Conseil Scientifique Régional du Patrimoine Naturel Nouvelle-Aquitaine		
Conseil Scientifique Territorial de Bordeaux		
Catégorie : Espaces protégés		Source de la saisine : Etat.
Date de Dépôt : Mai 2019	Date d'examen: 04/09/19	
Décision n° 2019-26		
Date de validation officielle : 04/09/2019	Objet : AVIS  <b>RNN Arès : Demande d'autorisation de travaux pour la re-naturation du Ball-Trap</b>	Vote ----- Présents : 12 Représentés : 23 ----- Votes autorisés : XX Pour : 35 Contre : 0 Abstention : 0

Fiche TU 3	RENATURATION DE L'ANCIEN BALL TRAP	Prioritaire
OBJECTIF(S) À LONG TERME(S) CONCERNÉ(S)	I.1 Tendre vers le libre fonctionnement écologique tout en maintenant et améliorant l'état de conservation des habitats naturels, de la flore et de la faune des prés salés sous influence tidale	
OBJECTIF(S) OPÉRATIONNEL(S) CONCERNÉ(S)	I.1.2 Réhabiliter les paysages et milieux précédemment anthropisés

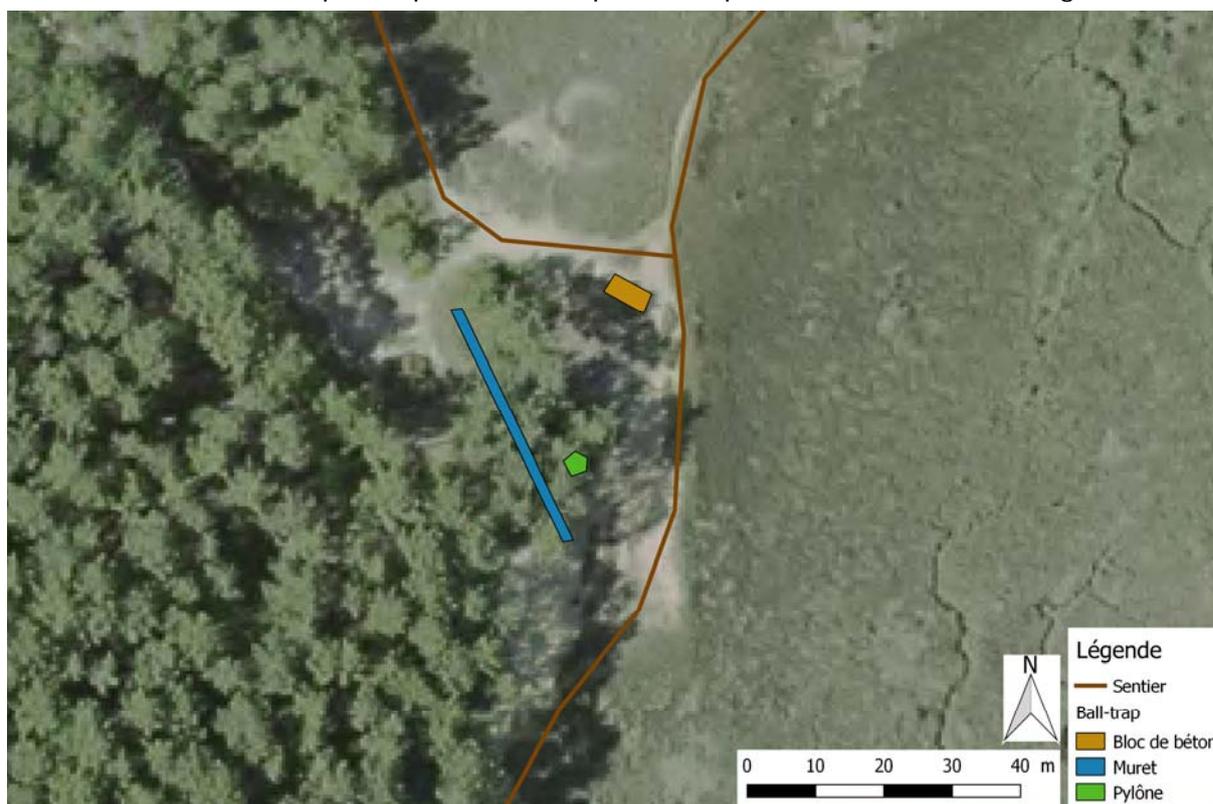
- Le caractère anthropisé, le faible volume et la faible surface du site, l'absence d'espèces patrimoniales sensibles constituent un cadre favorable à l'intervention.
- S'agissant du caractère de frontière entre les milieux, les fonctions de jonction de cet écotone devront faire l'objet d'une attention particulière.
- Le chantier et l'après-chantier devront faire l'objet d'une surveillance minutieuse sur le risque d'arrivée d'espèces non appropriées à cet espace (invasives, anthropophiles,...).
- Enfin il serait opportun de profiter de cette re-naturation pour améliorer, canaliser et concentrer la circulation du public.

**Le CSRPN N-A, réuni en CST de Bordeaux, formule, à l'unanimité, une décision d'avis favorable à la demande d'autorisation de travaux pour la re-naturation de l'ancien ball-trap de la RNN d'Arès**
